2016-16

Tilsyn med handicaptilgængeligheden på en folkeskole

(Sag nr. 15/03038)

Den 14. september 2015 foretog Folketingets Ombudsmand tilgængelighedstilsyn af Skovvangskolen i Allerød Kommune.

Indgangsparti, Skovvangskolen

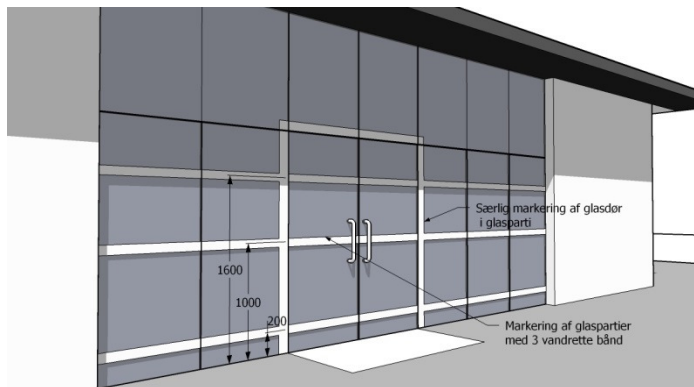
Besøgsholdet gjorde under tilsynsbesøget opmærksom på, at glaspartier og døre uden markeringer kan være vanskelige at se for svagsynede. Besøgsholdet anbefalede derfor, at der blev opsat markeringer på glasdørene og glaspartiet ved indgangen. Besøgsholdet anbefalede desuden, at der blev

påsat markeringer på de firkantede stolper ved indgangen. Besøgsholdet henviste i den forbindelse til SBI's tjekliste for afmærkning af glasdøre og glaspartier, der kan findes på SBI's hjemmeside (www.sbi.dk/tilgængelighed), til inspiration.

”Der er påsat piktogrammer på glasdøre og reflekser på stolper.”

Handicapparkeringspladser

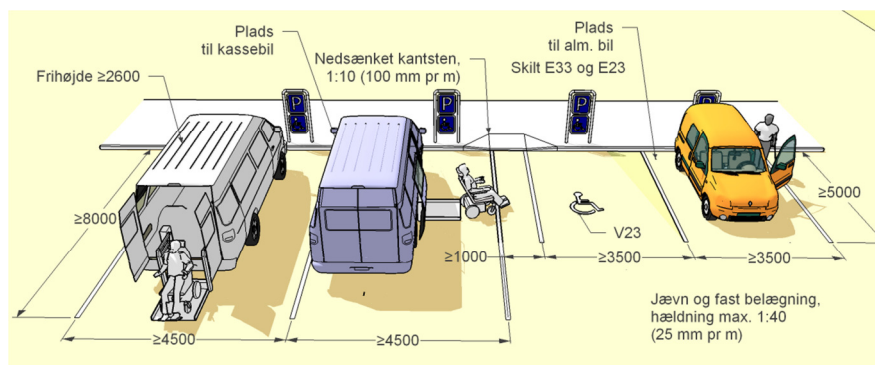
Skovvangskolens tre handicapparkeringspladser på Poppelgården langs skolen opfyldte ikke størrelseskravet til handicapparkeringspladser i vejledningen til BR 10, pkt. 2.4.2, stk. 3, der er 3,5 x 5 m for almindelige personbiler. Den fjerde parkeringsplads var ikke afmærket, og det var derfor ikke muligt at opmåle dens størrelse.

Besøgsholdet anbefalede, at der for så vidt angår de tre pladser på Poppelgården bliver opsat skiltning, hvoraf det fremgår, at pladserne er reserverede til handicapparkering, jf. færdselslovens § 92, stk. 3, jf. bekendtgørelse om vejafmærkning §§ 22 og 23 (tavle E33 og E23). Besøgsholdet bemærkede, at pladserne ikke størrelsesmæssigt opfyldte vejledningen i BR 10, men at man ikke foretog sig yderligere, da pladserne er placeret på en meget smal, lukket vej uden trafik, og at bredere pladser vil hindre anden færdsel på vejen.

Besøgsholdet anbefalede videre, at den fjerde og ikke-afmærkede handicapparkeringsplads blev afmærket og forsynet med et handicappiktogram på belægningen, jf. bekendtgørelse om afmærkning § 57 (afmærkning V23).

”Skilte [ved handicapparkerings- og afsætningspladser; min tilføjelse] er opsat.”

”Skilte er opsat.”

”Afmærkningen i henhold til gældende regler forventes gennemført i maj, når temperaturforholdene er optimale til den type arbejde.”

Handicaptolilet (I) ved glasgangen

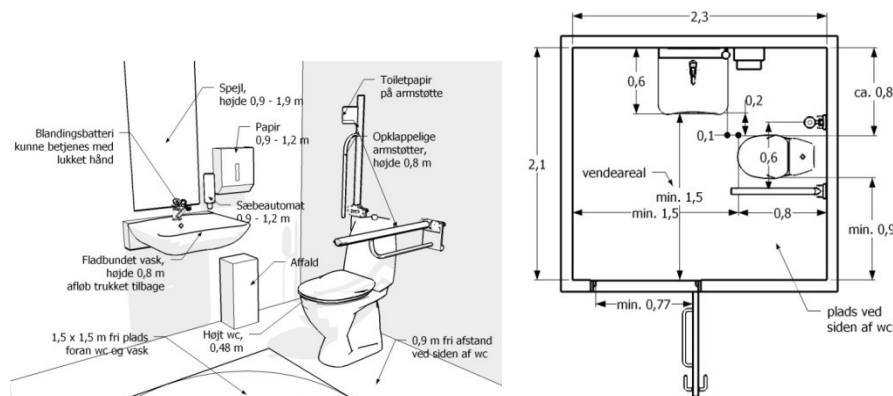
I den foreløbige rapport bemærkede jeg, at toiletterne heller ikke levede op til de nugældende krav til handicaptolletter. Skolen har imidlertid en gruppe af elever med handicap, og det var derfor min opfattelse, at skolen i højere grad burde imødekomme denne gruppe med god tilgængelighed. Jeg anbefalede, at håndvasken uden stopfunktion blev udskiftet med en håndvask med stopfunktion, og at den defekte håndvask blev repareret. Hvis den defekte håndvask heller ikke havde en stopfunktion, burde denne ligeledes udskiftes.

Jeg anbefalede desuden, at der blev opsat klar skiltning i form af eksempelvis piktogrammer ved nødknappen, således at dens funktion bliver brugerne bekendt.

”Piktogrammer er opsat.
Dørlåse er lavet.
Hæve/&sænk og autostop er lavet.”

Løfteplatform til skolens kælderetage

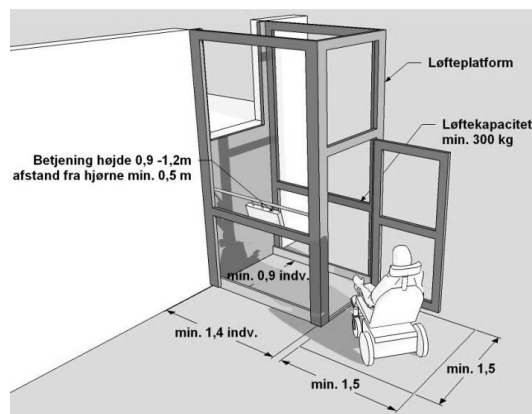
Løfteplatformen havde en dør, der automatisk svingede op, når man havde tilkaldt løfteplatformen, og den var nået til etagen. Der var ingen markering i gulvet til at indikere, at døren svingede op. Løfteplatformen var 98 cm bred og 146 cm dyb. Døren til løfteplatformen var 81 cm bred. Løfteplatformen kunne kun betjenes med en nøgle. Ledelsen oplyste, at elever i kørestol altid skal eskorteres ned i kælderetagen af en ansat. Knapperne inde i platformen var placeret mellem 110-120 cm fra gulv. Tilkaldeknapen uden for løfteplatformen var placeret i en højde af 120 cm.

”Åbne/lukke funktion er lavet.

KONE elevatorservice oplyser, at der intet kan gøres ved lyden.”
